Errata Corrige n° 1304

06 Novembre 2013

SLIDE65

finestra scorrevole 2 vie 4 ante

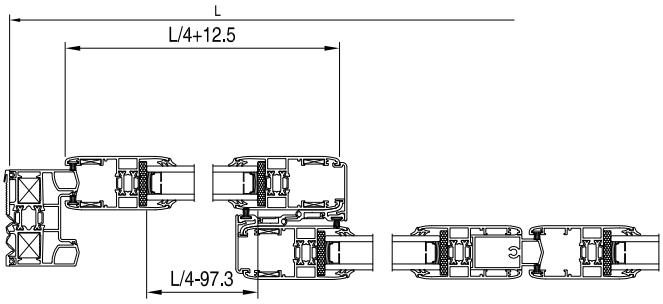
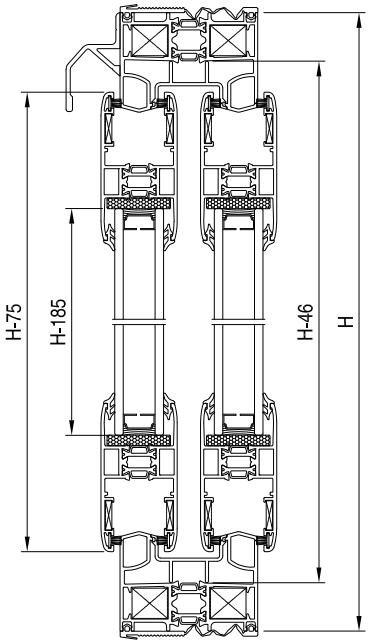
Sono state modificate alcune misure sulle distinte di taglio del catalogo Slide65.
A pagina 24 del catalogo, nella distinta profili è stata modificata la misura del profilo PL 6611, evidenziato in rosso qui sotto.

articolo	descrizione	pezzi	misura	taglio
PL 6603	traverso telaio	2	L	
	montante telaio	2	H	
PL 6611	traverso anta	8	L/4+12.5	
	montante anta	8	H-74.5	
SL 20613	riporto centrale	4	H-75	
SL 20684	chiusura ante	1	H-104	
SL 20822	gocciolatoio	1	L

finestra scorrevole 2 vie 2 ante in abbinamento al Planet 50TT

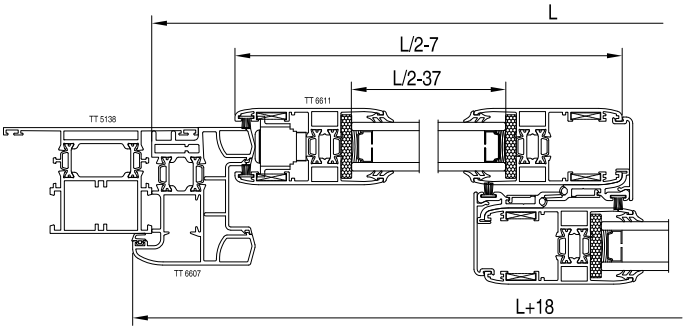
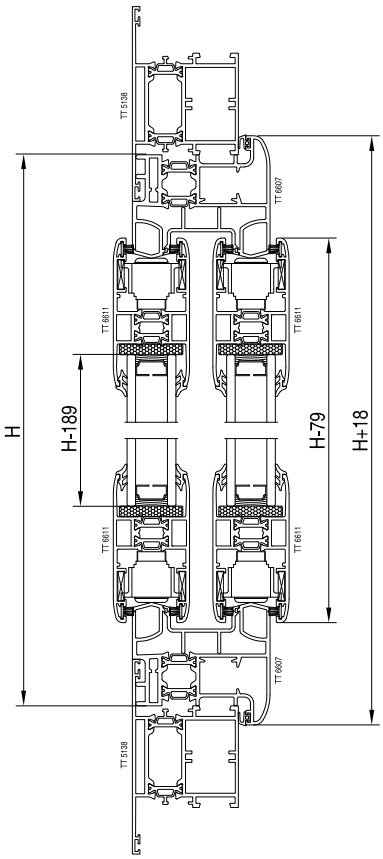
A pagina 25 del catalogo, nella distinta guarnizioni è stata modificata la misura e il numero di pezzi della canalina TAC 654, evidenziata in rosso qui sotto.

articolo	descrizione	pezzi	misura
AGP 400	battuta	2 2	L+18 H-18
AGP 3102	vetro	8 8	L/2-112 H-184
AGP 6906	spazzolino	6 8	H-74.5 L/2-3.5
TAC 653	incontro centrale	2	H-75
TAC 654	canalina	2 4	H-46 L/2-72.5
AGP 4011	sotto vetro	4 4	L/2-37 H-189
